Cuarta mención: Francesc Fernández Eduardo, Moises Gallego Olmos, Màrius Quintana Creus, Antoni Banús, Antoni Sanmartí

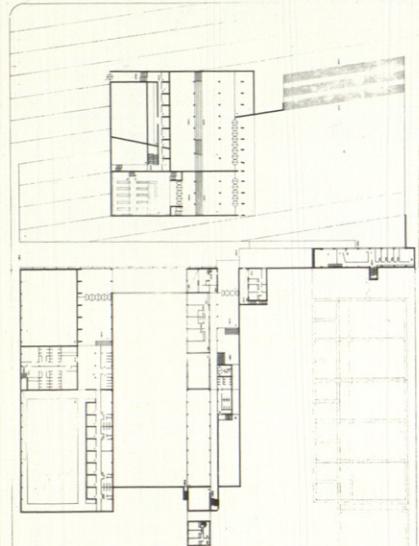
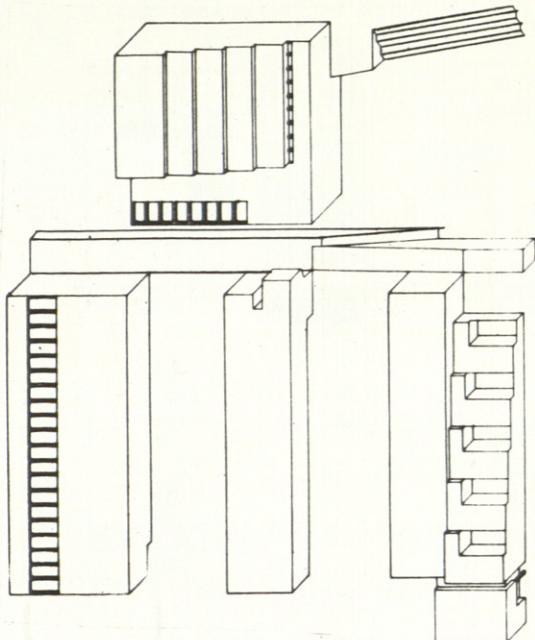
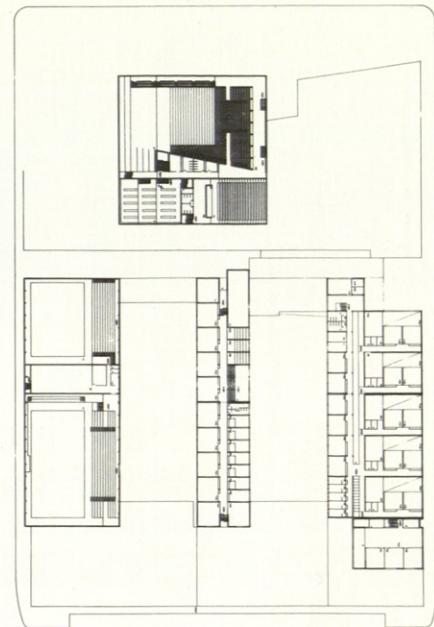
«La solución al problema de la Vaguada para el autor o los autores de este proyecto es el situar adecuadamente los edificios que componen el programa, en el abstracto vacío que definen el perímetro dado.

El jurado ha valorado la calidad que tienen los proyectos de edificio que en ella se hacen y la intensidad con que en ellos se ha trabajado, pero

una visión más completa del problema parece faltar y, como comprobación de una afirmación como ésta, bastaría, simplemente, el considerar el modo en que la dudosa vía programada se ha repetido definiéndose así un recinto que no contempla la deseable conexión entre centro comercial y parque.»
